Mission régionale d'autorité environnementale

**Avis de la Mission Régionale d'Autorité environnementale
de Bourgogne Franche-Comté
sur le projet de renouvellement et d'extension d'une carrière
au lieu-dit « La Planche Valette »
sur le territoire de la commune de Chalmoux (71)**

n°BFC-2020- 2149

Figure 4 : Localisation des carrières à Chalmoux (71) (Géorisques.gouv.fr)

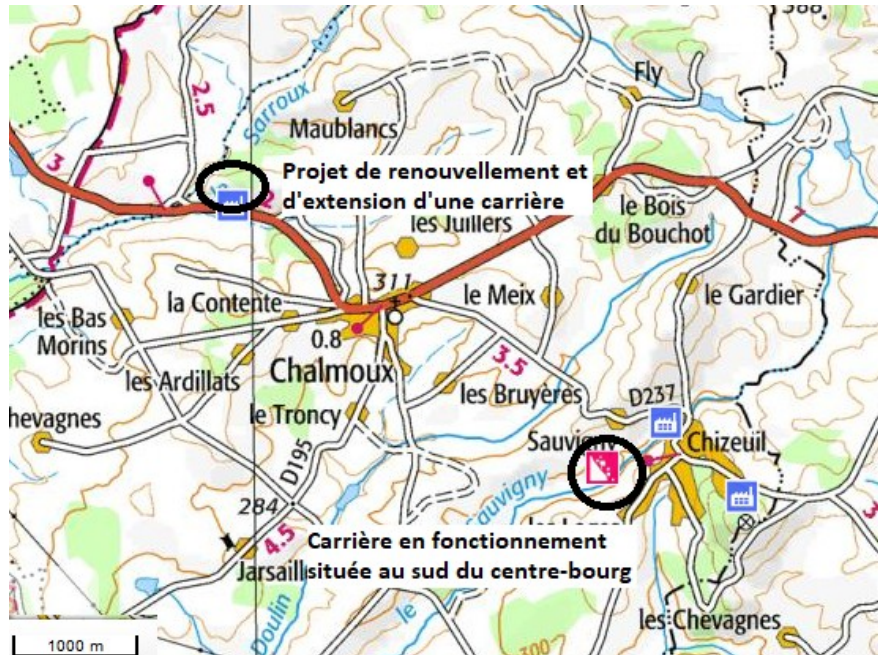
La commune de Chalmoux est dotée d'une seconde carrière au sud du centre-bourg (cf. figure 4), à l'ouest de Chizeuil, exploitée également par l'entreprise BOUHET. Le cumul des impacts de ces deux carrières, situées à 4 km l'une de l'autre, n'apparaît pas dans l'étude d'impact du présent projet.

La MRAe recommande de prendre en compte le cumul des impacts résultants de la présence des deux carrières situées à Chalmoux.

Figure 5 : Remise en état du site finale à la phase 6 du projet (extrait du dossier d'étude d'impact)

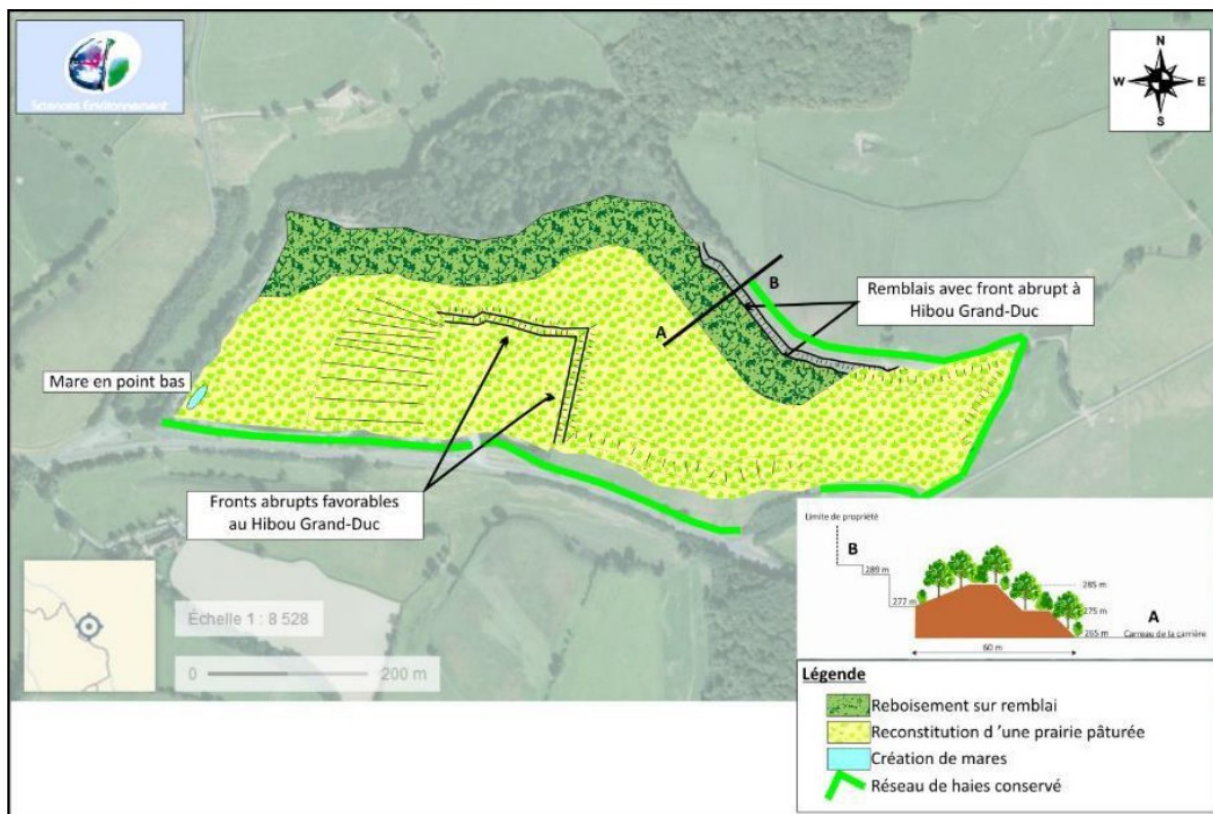
Il est prévu la restauration d'une prairie pâturée ; or l'étude impact a montré la présence d'un corridor diffus, à l'échelle locale, lié au maillage de haies sur le territoire.

La MRAe recommande d'implanter des haies dans la prairie pâturée afin d'augmenter le gain environnemental lié à la remise en état du site, de créer des anfractuosités dans les fronts de taille pour répondre aux besoins de nidification du Hibou Grand-Duc et de prévoir des mesures de dépollution du bassin de récupération des eaux de ruissellement.
